Forslagsstillers kommentar til uttalelser i forbindelse med førstegangsbehandling og offentlig ettersyn av forslag til reguleringsplan for Hans Haslums vei 2

Forslag til reguleringsplan – detaljregulering for Hans Haslum vei 2 ble behandlet første gang i planutvalgets møte 6.9.2018, sak 153/18.

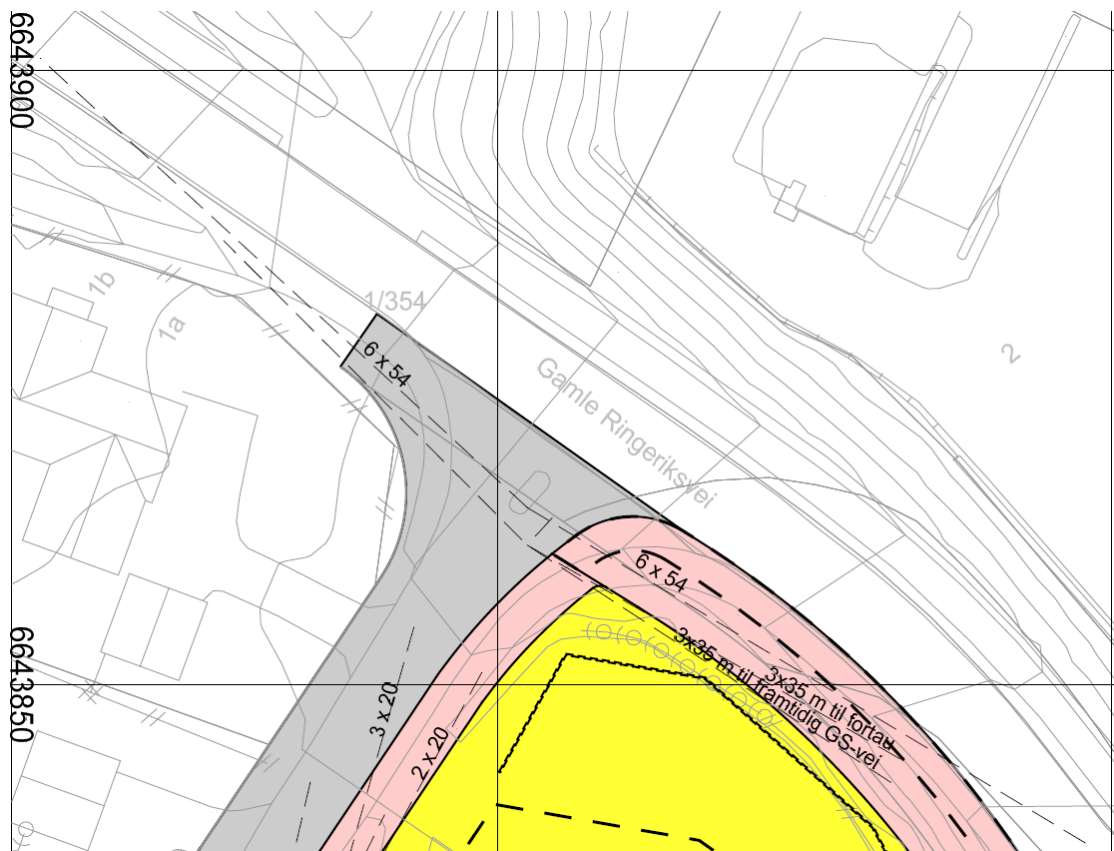
Frisikt: Vegvesenet ber om at frisikt til fortau langs fv. 608 rettes fra 2x20 meter til 3x35 meter, og antar at dette innebærer at regulert støyskjerm må trekkes noe lenger inn på eiendommen for å sikre frisikten.

Vedrørende frisikt til fv 308 (kjørebanen) ser vi at plankartet til offentlig ettersyn viser frisikt 10x60 m, noe som muligens kan bero på en inkurie. Dette i lys av at innsendt veiprojekt og innsendt plankart viste frisikt 6x54 m og i trafikkanalysen framkommer at stoppsikten langs fylkesveien er 54 m. **Vi mener derfor at frisikt til fv. 308 bør rettes til 6x54 m i tråd med veiprojektet/trafikkanalysen.**

Frisikt til fortau langs fv. 308 foreslås rettet til 3x35 meter. Slik frisikt vil ha god klaring til regulert støyskjerm, jf. kartutsnittet under. Det samme gjelder evt frisikt til en framtidig GS-vei.

1 Forenklet utsnitt av plankart, som viser frisikt 3x35 m til hhv fortau langs fv. 308 og framtidig GS-vei – begge med god klaring til regulert støyskjerm. Utsnittet viser også frisikt 6x54 m til fylkesveien, jf. veiprojektet som følger saken samt trafikkanalysen der det framkommer at stoppsikten er 54 m.

2 Utklipp fra illustrasjonsprosjektet - snitt gjennom øverste rekkehusleilighet sett sammen med nabobebyggelsen i vest.

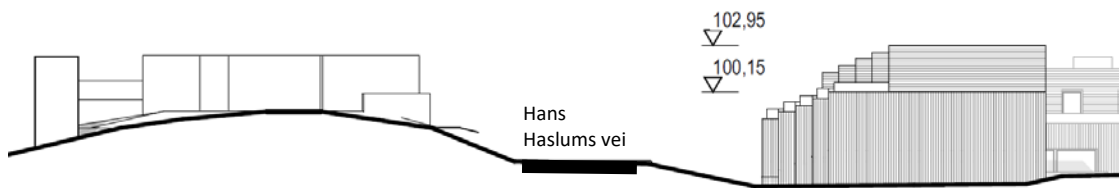
- Sikrer en trygg avvikling av trafikk, både ved avkjøring/utkjøring fra Gml. Ringeriksvei, og i bygging av ny gang/sykel vei.
- Reduserer tillatt byggehøyde på rekkehus i felt B2 til 2 etasjer og evt. også å innføre variasjon i høyder og for øvrig bryte mere opp inntrykket av en lang murvegg ut mot Hans Haslums vei.
- Reduserer byggehøyden på de øvrige blokkene samt sørge for at fasaden mot Gml. Ringeriksvei demper inntrykket av høye murer ut mot naboene.

Jf. illustrasjonsplan/illustrasjonsprosjekt er rekkehusenes fasade mot Hans Haslums vei avtrappet slik at vegglinn nærmest veien har to etasjes fasadehøyde. Videre er rekkehusenes plan 3 inntrukket om lag 3,6 m i forhold til 1. og 2. etasje. Rekkehusene avtrappes også i horisontalplanet. Det øverste rekkehus ligger kun to etasjer over tilgrensende eneboligtomt i sør. Vi viser ellers til at kommuneplanens bestemmelser for tilgrensende arealer avsatt til eksisterende boligbebyggelse, åpner gesimshøyde inntil 7 m og mønehøyde inntil 9 m. I lys av dette og at areal-/transporthensyn tilsier relativt høy utnyttelse på en tomt som Hans Haslums vei 2, finner vi løsningen for rekkehusene som en tilfredsstillende tilpasning til naboskapet i Hans Haslums vei.

Vi ser imidlertid at bestemmelsenes § 3.3 andre avsnitt eventuelt kan suppleres slik at forutsetningen om tilbaketrukket øverste etasje sikres tydeligere i bestemmelsene, tilsvarende som i bestemmelsene for blokkbebyggelsen. Ordlyd kan f.eks. være: «**Øverste etasje skal være inntrukket i henhold til prinsippene i illustrasjonsplan dokument 3959814.**»
